**INDUSTRIAL
SEWING
MACHINES**

**34700 G
34700 DG
34700 KG
34700 KDG**

**CATALOG NO.
KATALOG NR.
292**

**TWO NEEDLE CYLINDER BED
COVER SEAM MACHINE
WITH CLOSE COUPLED PULLER**

IMPROVEMENTS ON CHAIN CUTTER "KLIPP-IT" GA 29480 KF

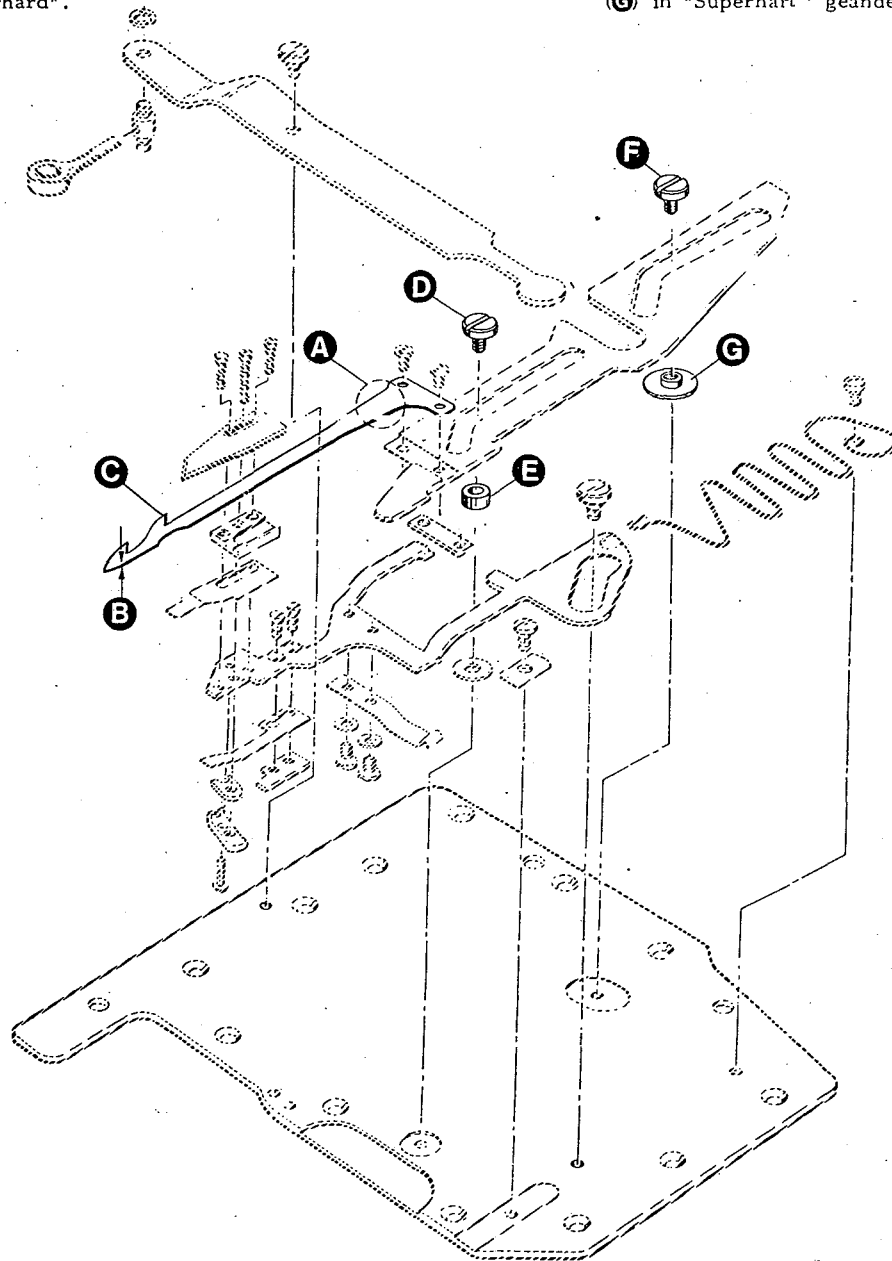
1. In order to prevent breakage, the lower knife 34749 K was enlarged in the area (A) and
2. increased in thickness (B) from 0,5 mm to 0,6 mm.
3. For improving thread catching, the second hook (C) was widened by 0,5 mm.
4. To improve the guidance following changes were done :
 - a) Screw 99362 replaced by Screw 99318 A (D) and a "Superhard" guiding bushing 34768 KA (E) was added.
 - b) Screw 99275 replaced by Screw 99318 A (F) and the guiding washer 34768 K (G) is now "Superhard".

1. Um ein Brechen zu verhindern, wurde das Untermesser 34749 K im Bereich (A) verbreitert und
2. in der Dicke (B) von 0,5 mm auf 0,6 mm verstärkt.
3. Um das Fadenfangen zu verbessern, wurde der 2. Haken (C) um 0,5 mm verlängert.
4. Um die Standzeit der Führung zu verbessern, wurden folgende Änderungen durchgeführt :
 - a) Schraube 99362 wurde durch Schraube 99318 A (D) ersetzt und eine "Superhart"-Führungsbuchse 34768 KA (E) kam neu hinzu.
 - b) Schraube 99275 wurde durch Schraube 99318 A (F) ersetzt und die Führungsscheibe 34768 K (G) in "Superhart" geändert.

NEW CAST-OFF PLATE ASSEMBLY PART NO.
GB 29389 Q AND CAM DISC PART NO. 34323 A
REPLACE PART NO. GA 29389 Q

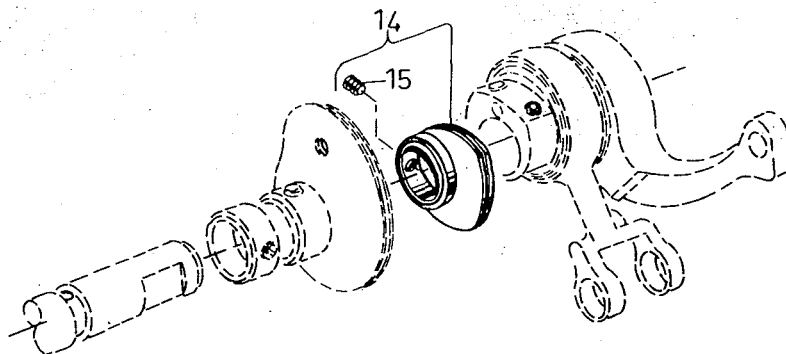
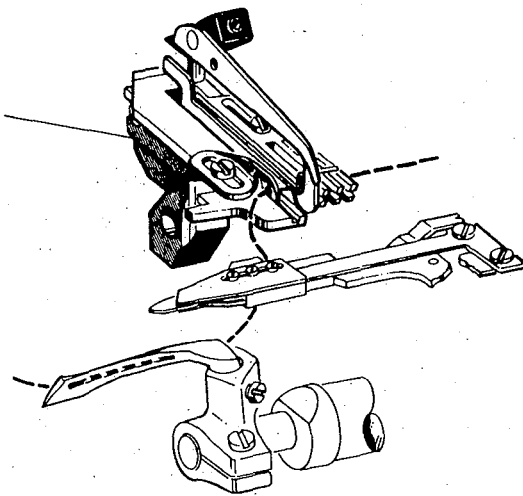
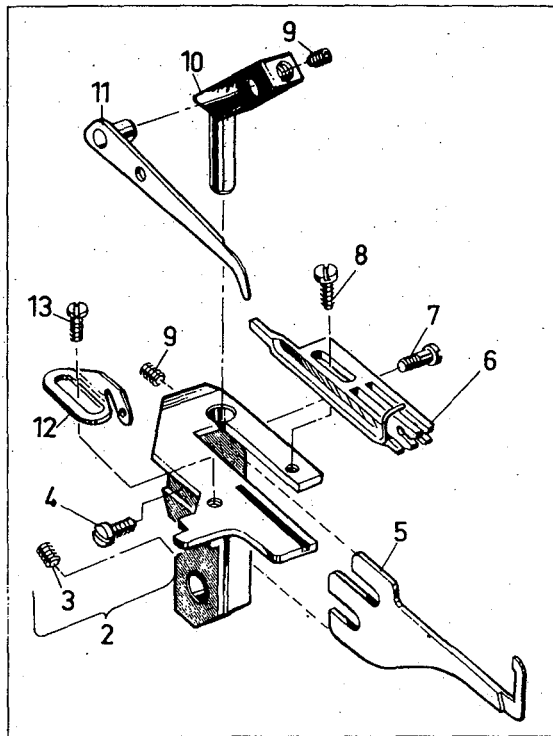
NEUE FADENABZUGSPLETTE KOMPLETT TEIL NR.
GB 29389 Q UND KURVENSCHIBE TEIL NR. 34323 A
ERSETZEN TEIL NR. GA 29389 Q
